Oggetto: INFORMAZIONE DI SICUREZZA PER MONITOR PAZIENTE SURESIGNS VSi/VS2.

Con la presente desideriamo informarVi che la nostra fabbrica ha deciso di intraprendere un'azione migliorativa (FCO86201377) sul modello di apparecchiature specificato in oggetto di cui una o più di esse ci risultano essere installate presso il Vs. Ente.

Monitor Paziente SureSigns VSi/VS2

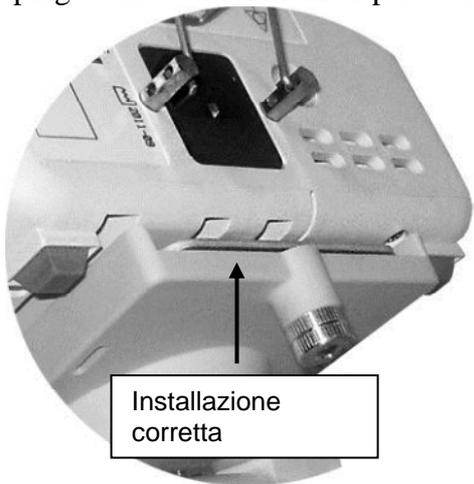
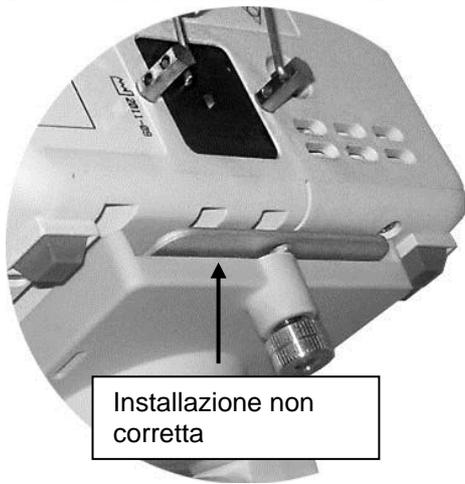
PRODOTTI INTERESSATI	Modello	Codice parte	Intervallo numeri di serie
	VSi/ VS2+	863275, 863276, 863277, 863278, 863279	CN14800101-CN14801360 CN21201362-CN21202440, CN21202525, SP13701043, USPP101007
DESCRIZIONE DEL PROBLEMA	Il monitor paziente VSi/VS2+ potrebbe non essere correttamente fissato sul supporto a parete GCX. Questo particolare potrebbe passare inosservato e causare la caduta accidentale del monitor.		
RISCHI CONNESSI	Qualora il monitor SureSigns VSi/VS2+ non fosse correttamente fissato sul supporto a parete GCX potrebbe cadere e causare dei danni agli operatori e/o pazienti.		
COME IDENTIFICARE I PRODOTTI INTERESSATI	Nella sezione PRODOTTI INTERESSATI sono riportati i modelli, i codici delle parti e numeri di serie interessati dalla presente azione correttiva. Il codice della parte insieme al numero di serie possono essere identificati sull' etichetta nella parte posteriore del Vs. dispositivo.

AZIONI DA INTRAPRENDERE DA PARTE DEL CLIENTE	<p>Se state utilizzando un monitor paziente Sure Signs VSi/VS2+ con il supporto a parete GCX concepito per l' utilizzo con questo dispositivo, siete pregati di completare e restituire il modulo allegato indicando il numero dei supporti a parete che state utilizzando.</p> <p>Potete continuare ad utilizzare i prodotti interessati in attesa della sostituzione del sistema di montaggio a condizione che il dispositivo venga correttamente fissato secondo quanto definito nelle istruzioni che seguono.</p> <p>Assicuratevi che il monitor sia fatto scorrere completamente sul supporto a parete prima di stringere la vite di bloccaggio del supporto a parete. Il bordo della piastra di montaggio attaccata al monitor dovrebbe essere a filo con il lato posteriore del supporto a parete come mostrato nella figura sottostante. Dopo avere stretto la vite, spingete in avanti il monitor per assicurarvi che sia stato montato in modo corretto.</p> <div style="display: flex; justify-content: space-around; align-items: center;"><div style="text-align: center;"><p>Installazione corretta</p></div><div style="text-align: center;"><p>Installazione non corretta</p></div></div>

AZIONI PIANIFICATE DA PHILIPS	Philips Healthcare sostituirà a proprie spese il sistema di montaggio dopo aver ricevuto il modulo allegato.
